Split, 21. 11. 2017.  
Broj: 1176-171121-NA002

Projekt: Sanacija odlagališta komunalnog otpada „Sitnica“  
Predmet: Očitovanje na Izvođačev dopis br. 052/2017-AT od 14.11.2017.

**PREDMET:** Konstatacija stanja na zahvatu, zahtjevi i predlozi za izvođenje radova. Sanacija odlagališta komunalnog otpada „Sitnica“ sa zatvorenim sustavom odvodnje., ICB No: EPEEF/ICB-W/1

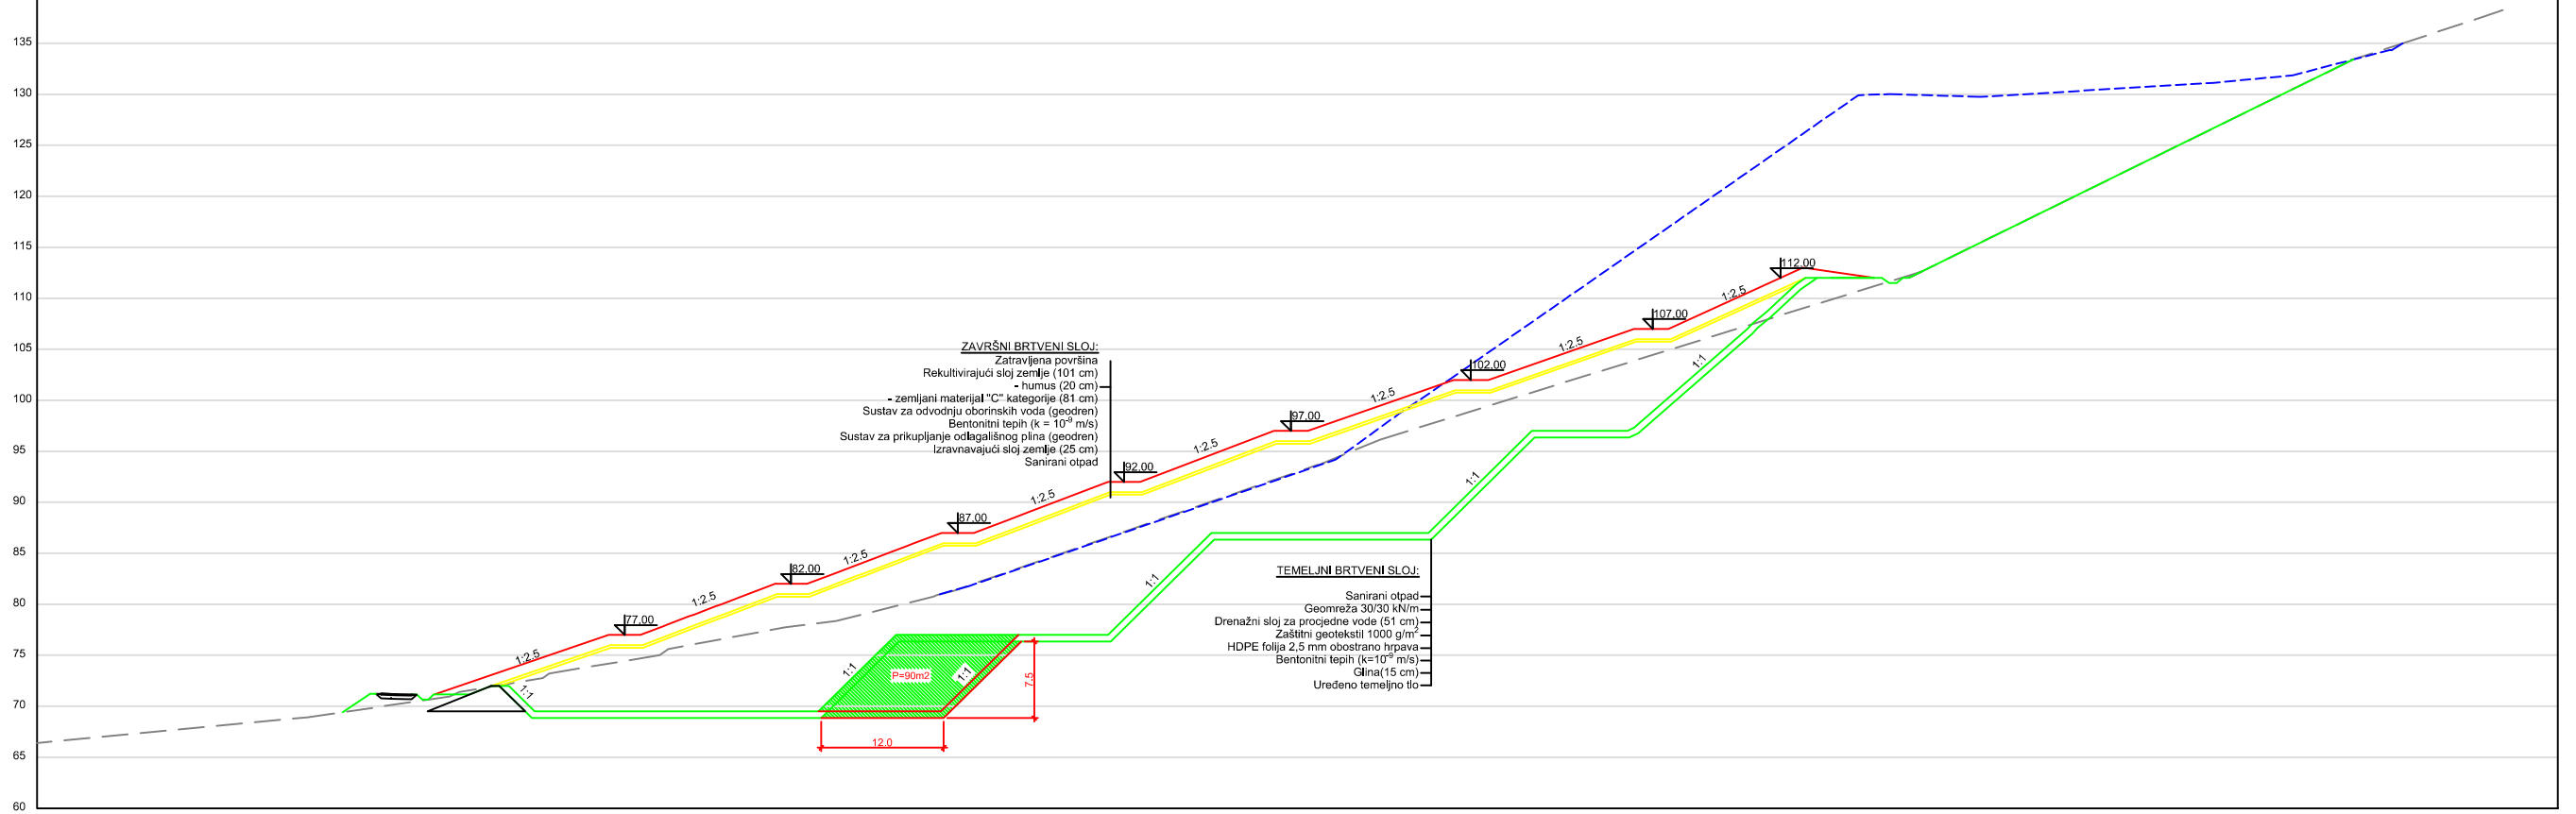
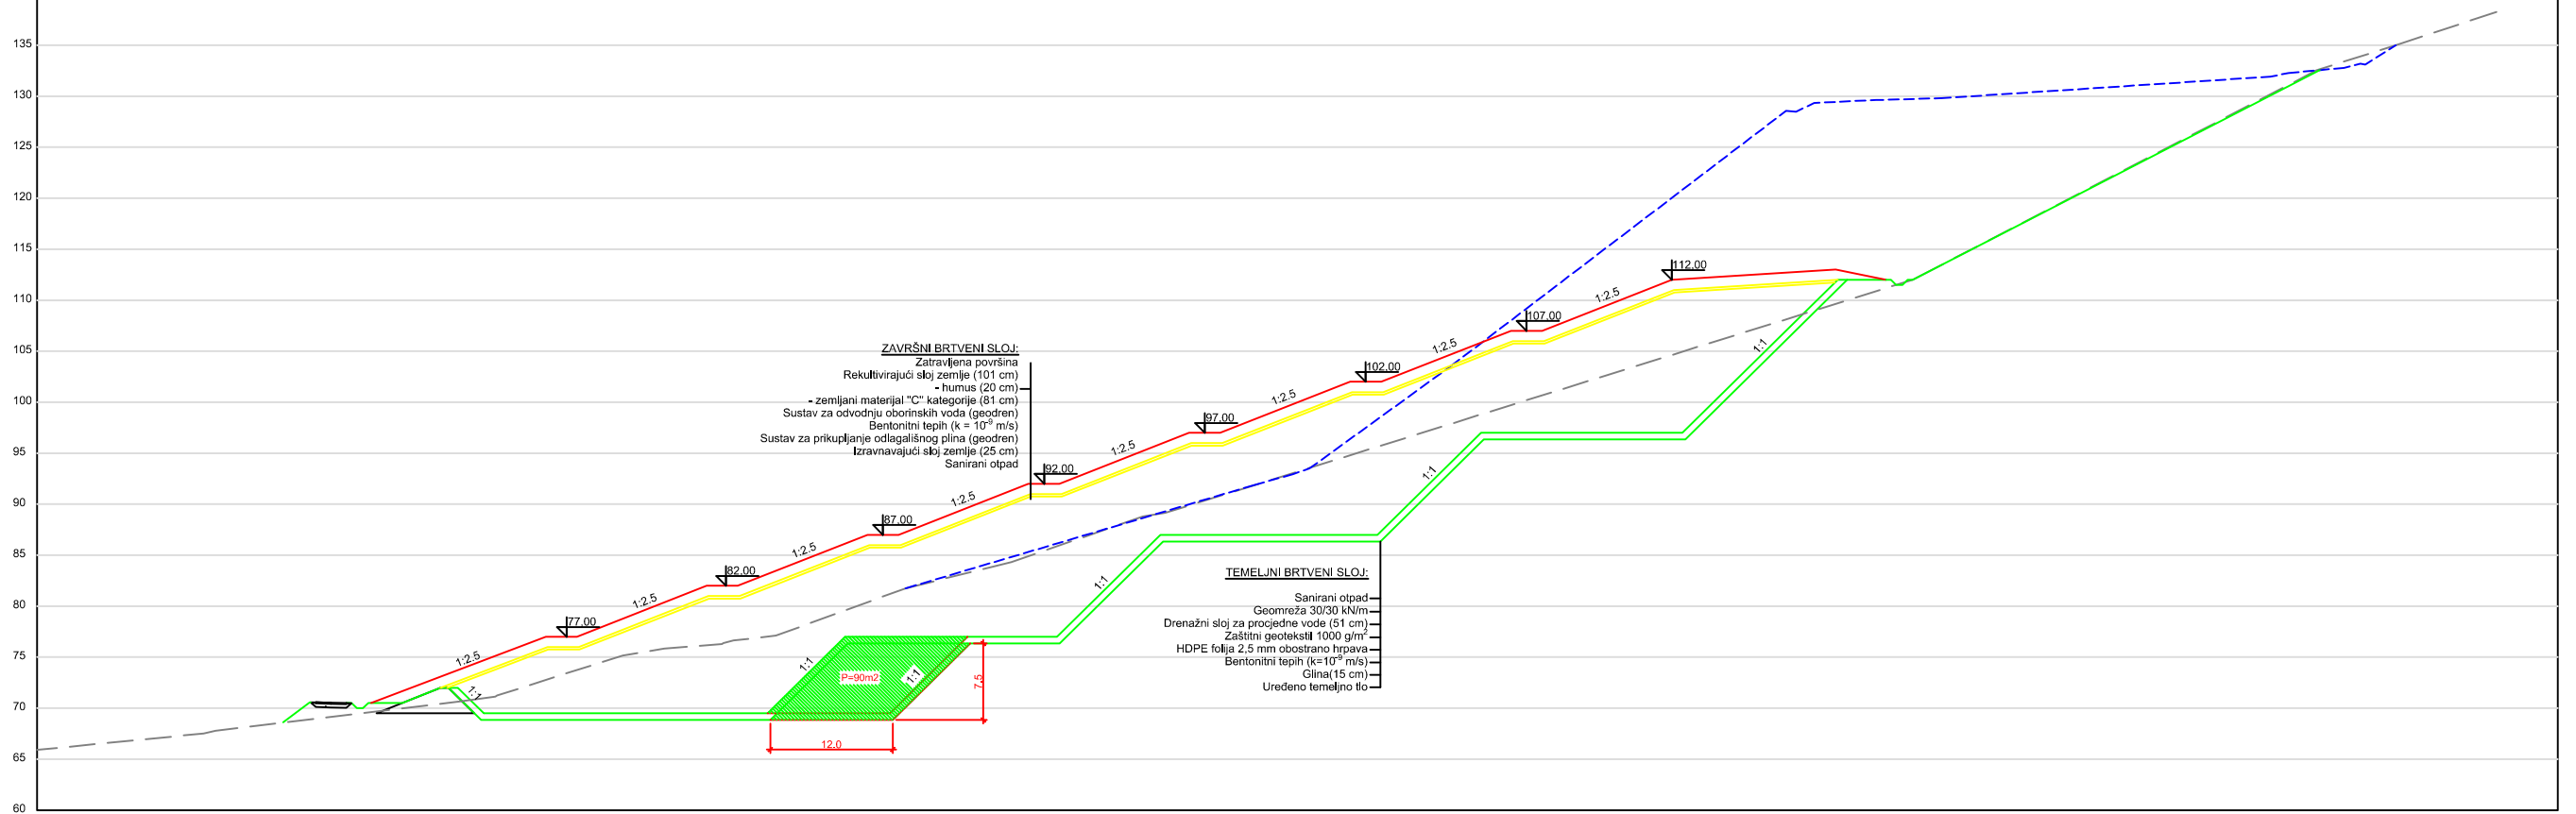
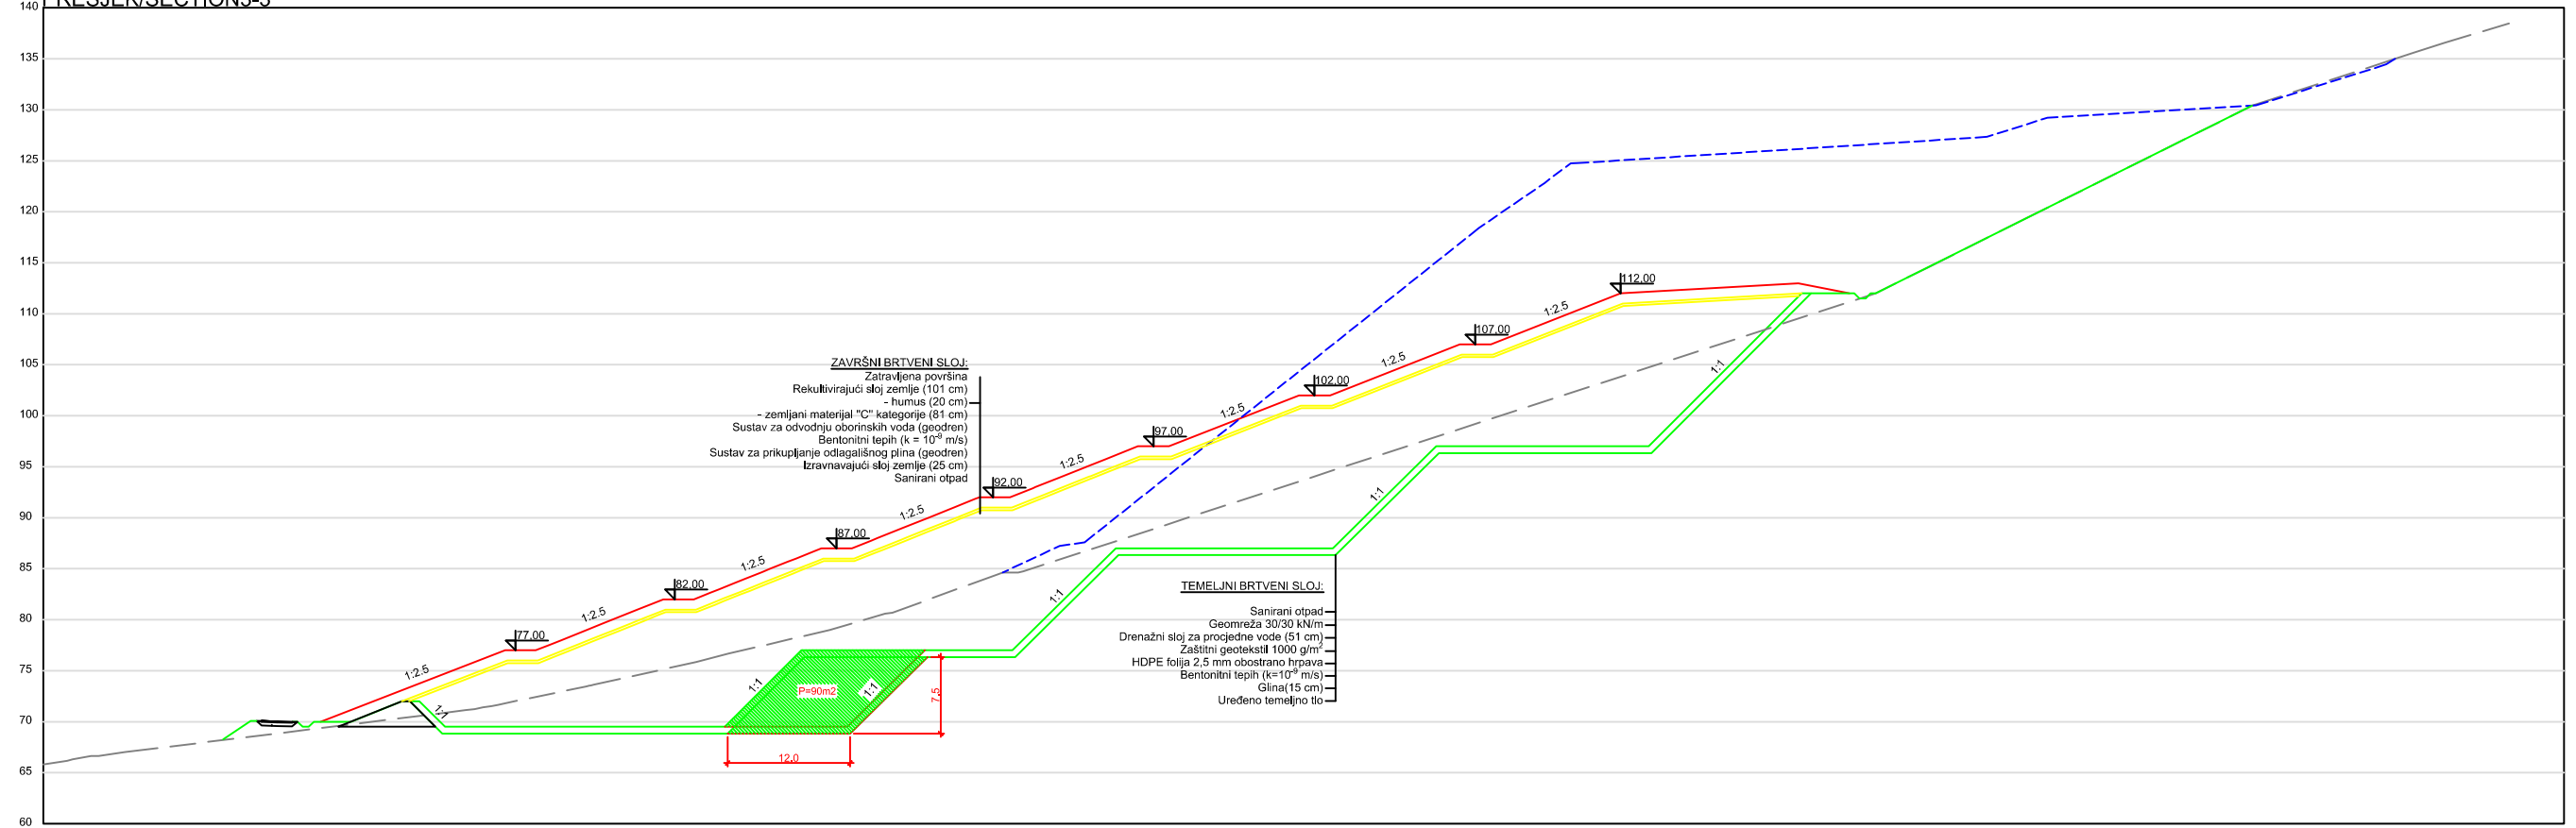
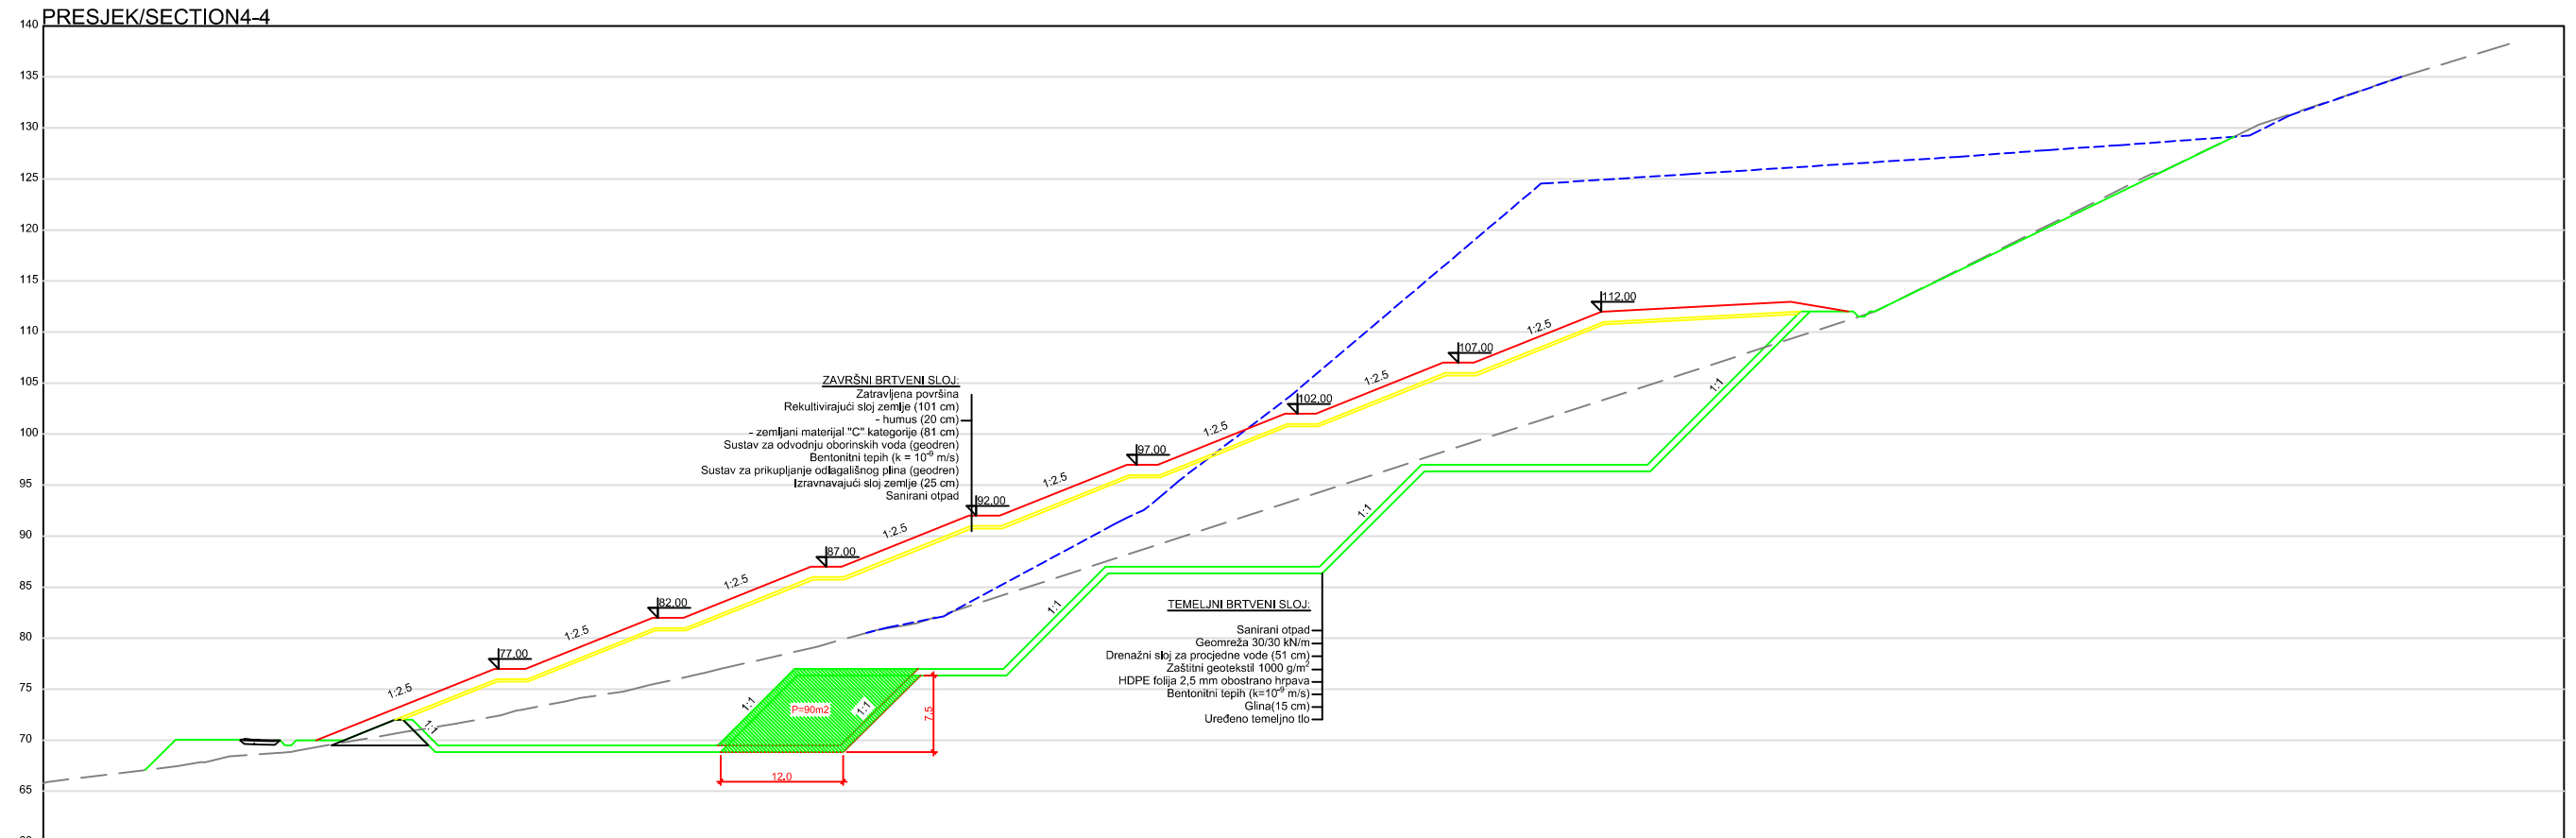
Ovome u prilog ide i činjenica da Naručitelj nema dodatni manipulativni prostor za privremeno deponiranje otpada i veća količina otpada koja je nastala u međuvremenu. U prilogu poprečni presjeci sa prijedlogom izvedbe povećanja odlag. kazete no.1.
